Oggetto: [ID_VIP 7991] SASSARI (SS) – Progetto di un impianto agrifotovoltaico, denominato "Ecovoltaico Nurra", di potenza complessiva pari a 144,21 MW, e delle relative opere di connessione alla RTN, località "Giuanne Abbas" ed "Elighe longu".

Proponente: Sigma Ariete S.r.l.

Parere tecnico istruttorio della Soprintendenza speciale per il PNRR.

OGGETTO: Sassari, località Giuanne Abbas ed Elighe Longu. Progetto di un impianto agrifotovoltaico, denominato "Ecovoltaico Nurra", di potenza complessiva pari a 144,21 MW, e delle relative opere di connessione alla RTN. Parere endoprocedimentale.

Elaborazione SSPNRR: nell'immagine i beni tutelati ai sensi della Parte II del Codice, con relativo buffer di 500 metri. I simboli rossi rappresentano i beni censiti all'interno del "Repertorio del mosaico dei beni paesaggistici ed identitari" del PPR.

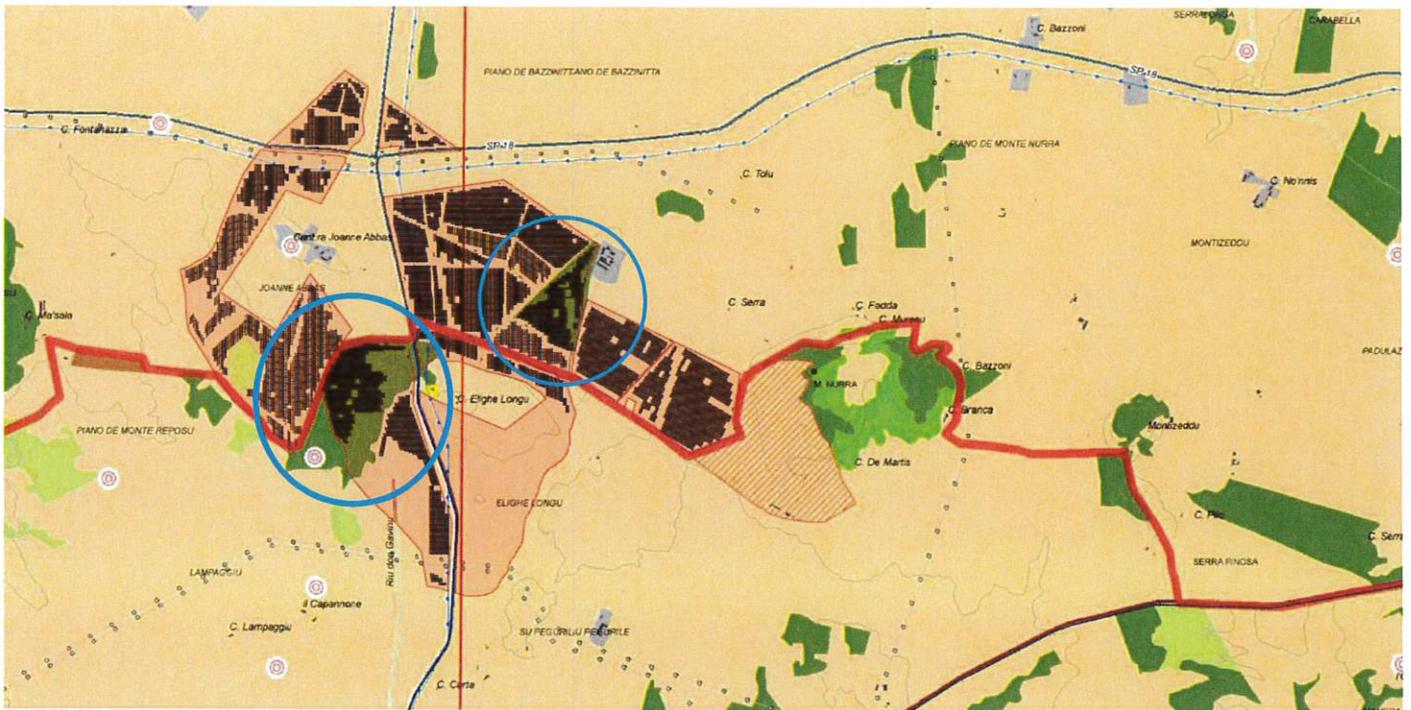
CONSIDERATO il quadro vincolistico verificato dalla competente Soprintendenza ABAP di Sassari nel parere endoprocedimentale del 30/11/2022 e confermato con nota del 09/05/2023, che ha messo in evidenza la presenza di numerosi Nuraghi, tutelati ai sensi della Parte II del D.lgs. 42/2004, caratterizzanti il territorio di riferimento, molti dei quali disposti "a corona" rispetto all'impianto in progetto e sopraelevati rispetto all'impianto proposto:

- i Nuraghi *Elighe Longu I* (D.M. 16.12.1988) ed *Elighe Longu II* (D.M. 16.1.1988), situati all'interno del perimetro dell'impianto (i sottocampi fotovoltaici sono tangenti ai perimetri di tutela condizionata dei due Nuraghi);

- il cavidotto e la Sottostazione interessano numerose emergenze archeologiche, tra le quali, i Nuraghi *Serra Olzu*, *Mandrebbas* e *Gianna de Mare*;
- la Cantoniera *Juane Abbas*, tutelata *ope legis*, ai sensi degli artt. 10 e 12 del D.lgs. 42/2004, circondata dalle opere di impianto.

Estratto dalla tavola 5.01.04-01-A-AMB - PPR Regione Sardegna – Sovrapposizione del progetto sul piano paesaggistico (nei cerchi azzurri le componenti di paesaggio con valenza ambientale)

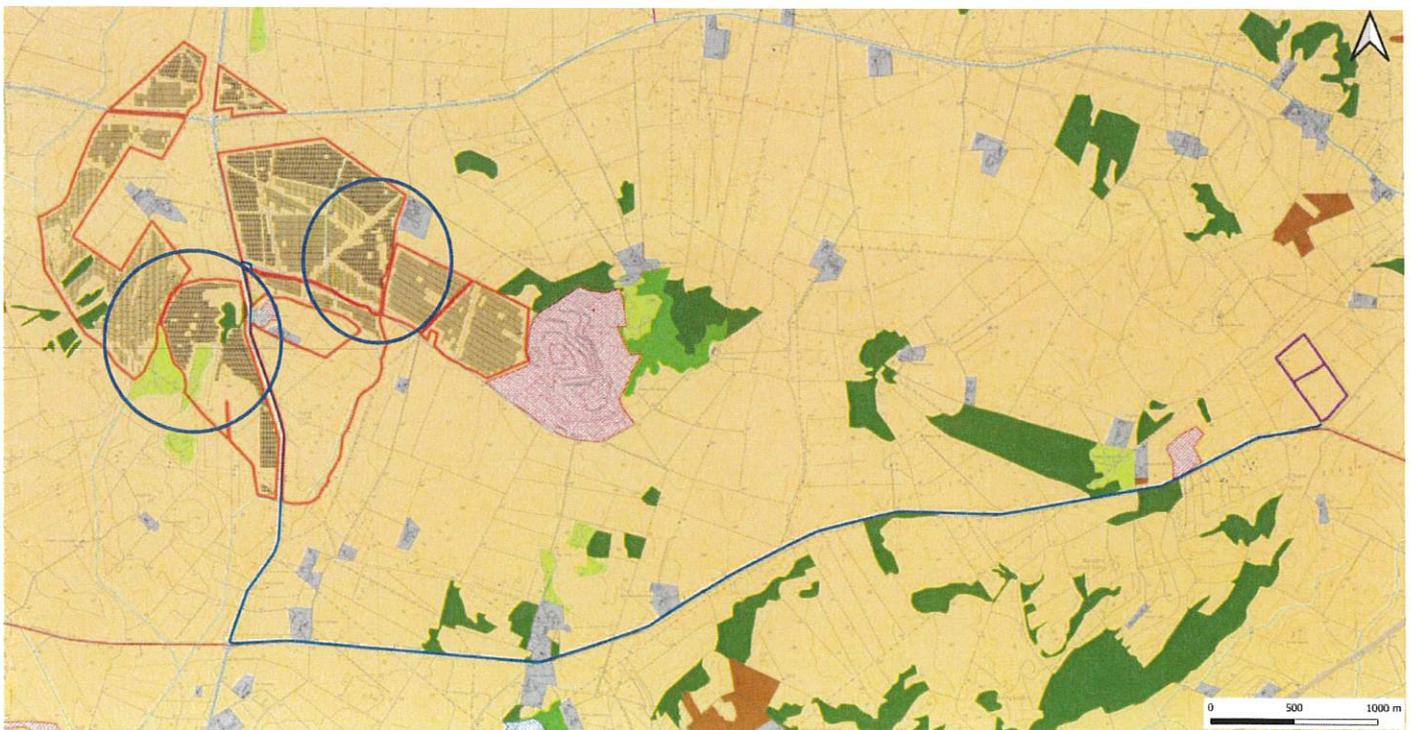
CONSIDERATO che il suddetto territorio risulta individuato dal PPR in buona parte come destinato a "*colture erbacee specializzate*", riconducibili alle "*Aree ad utilizzazione agro-forestale*", regolamentate dagli artt.28-30 delle Norme tecniche di attuazione. In particolare l'art. 29 prescrive di "*... vietare trasformazioni per destinazioni e utilizzazioni diverse da quelle agricole di cui non sia dimostrata la rilevanza pubblica economica e sociale e l'impossibilità di localizzazione alternativa, o che interessino suoli ad elevata capacità d'uso, o paesaggi agrari di particolare pregio o habitat di interesse naturalistico ...*". Inoltre l'impianto, in alcune parti (cfr. immagine sottostante) si sovrappone ad aree identificate dal PPR come Componenti di paesaggio con valenza ambientale – *Aree naturali e seminaturali* (Vegetazione a macchia e aree umide), regolamentate dagli artt. 25-27 delle NTA. Nello specifico l'art. 26 riporta quanto segue: "*Nelle aree seminaturali sono vietati gli interventi edilizi o di modificazione del suolo ed ogni altro intervento, uso od attività suscettibile di pregiudicare la struttura, la stabilità o la funzionalità ecosistemica o la fruibilità paesaggistica, fatti salvi gli interventi di modificazione atti al miglioramento della struttura e del funzionamento degli ecosistemi interessati, dello status di conservazione delle risorse naturali biotiche e abiotiche, e delle condizioni in atto e alla mitigazione dei fattori di rischio e di degrado*".

CONSIDERATO che rispetto alla cartografia del PPR Sardegna e alle perimetrazioni delle “componenti di paesaggio con valenza ambientale”, la tavola 5.01.09-01-A-AMB - PUC Comune di Sassari assetto ambientale e insediativo, si evidenziano delle discrepanze tra i contenuti del piano paesaggistico regionale e quelli del piano urbanistico comunale. Si rileva comunque che, come disposto dal D. lgs. 42/2004 il Piano paesaggistico, quale strumento sovraordinato, prevale su tutti gli altri strumenti di pianificazione territoriale pertanto, le disposizioni dei predetti piani devono fare riferimento a quelle del Piano Paesaggistico regionale.

Estratto Tavola Aree non idonee allegata alla Delibera G.R.n.59/90 del 2020 con sovrapposizione del progetto, elaborata dal Proponente

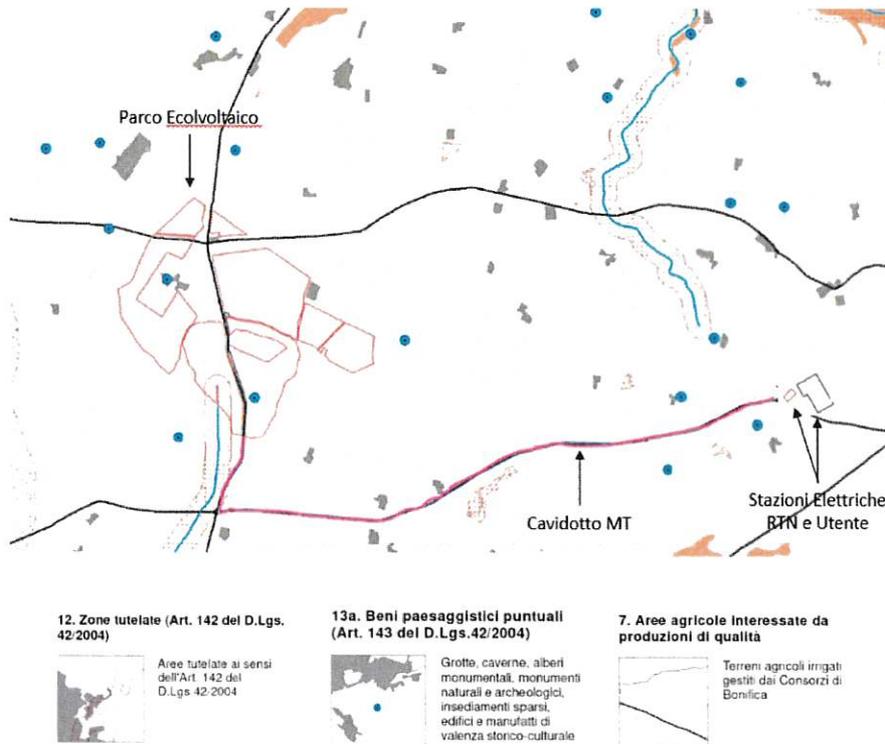
CONSIDERATO che, come dichiarato dal Proponente nella documentazione di progetto (cfr. SIA pag. 128), l'impianto ricade in area non idonea alla installazione di impianti fotovoltaici secondo la Deliberazione di Giunta Regionale n. 59/90 del 27.11.2020 – Individuazione delle aree non idonee all'installazione di impianti alimentati da fonti energetiche rinnovabili, oltre che ai sensi dell'art.47 comma 1, lett. a, punto n. 2.1 della L.41/2023. Difatti oltre alle interferenze dirette dovute alla presenza di beni archeologici tutelati ai sensi della Parte II, per i quali è

prevista dalla normativa nazionale un'area di rispetto pari a 500 metri dal perimetro di tutela, il progetto per come previsto è posto all'interno del perimetro istituito del Consorzio di Bonifica della Nurra (punto 7.2 Aree non idonee), oltre ad inglobare al proprio interno una porzione del corso d'acqua *Riu Don Gavinu* (tutelato *ope legis* ai sensi dell'art. 142 del d.lgs.42/2004).

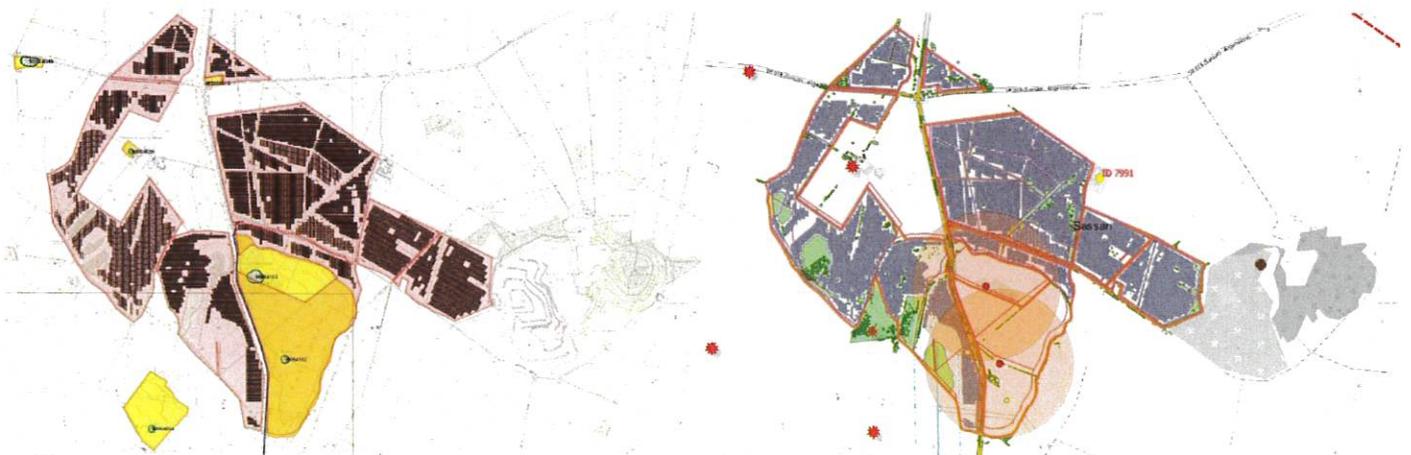
Si evidenzia inoltre che nel SIA il Proponente riferisce che “... Il Piano Urbanistico del Comune di Sassari ha ... elaborato una carta dei Siti non idonei alla installazione per gli impianti fotovoltaici oltre 200 kWp, a scala comunale, limitando quindi la non idoneità solo agli impianti di grande taglia. L'area di impianto, secondo la cartografia comunale, risulta interamente inserita in una zona non idonea” (cfr. p. 109 del SIA).

Figura 6-1. Opzioni di stoccaggio dell'acqua sotterraneo tra cui, in alto a destra, un esempio di serbatoio gettato in opera come previsto in progetto.

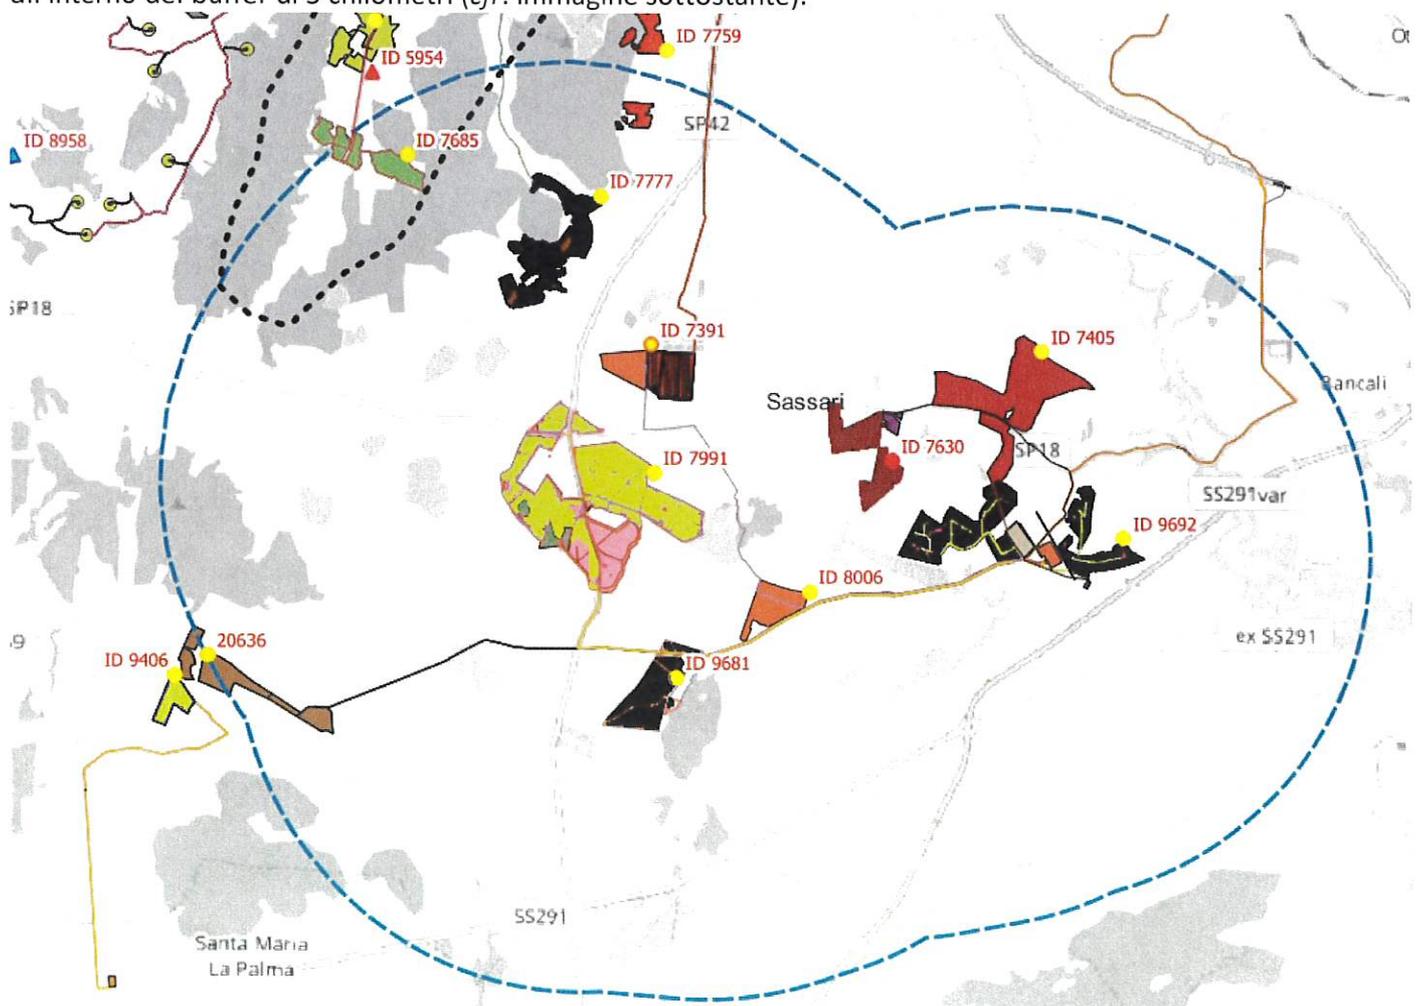
CONSIDERATO che, in riferimento all'utilizzo delle risorse, data la grande estensione dell'area interessata e le numerose e diversificate attività agricole, in risposta al punto 3.1 Acque superficiali e sotterranee della richiesta di integrazioni del MASE, il Proponente ha prodotto un documento (l'elaborato 3.09-CIV – Stima volumi acqua piovana e dimensionamento sistema di raccolta), in cui analizza varie metodologie di stoccaggio dell'acqua, proponendo la realizzazione di 7 serbatoi riportando che "L'acqua verrà stoccata all'interno di serbatoi di accumulo sotterranei in cemento armato al fine di ottimizzare gli spazi richiesti a questo scopo" (cfr. immagine sottostante). Si rileva tuttavia che ai fini della valutazione di compatibilità ambientale, non risulterebbero comunque essere state individuate le localizzazioni dei suddetti serbatoi, né sono stati prodotti elaborati di dettaglio delle morfologie e delle caratteristiche dimensionali degli stessi.
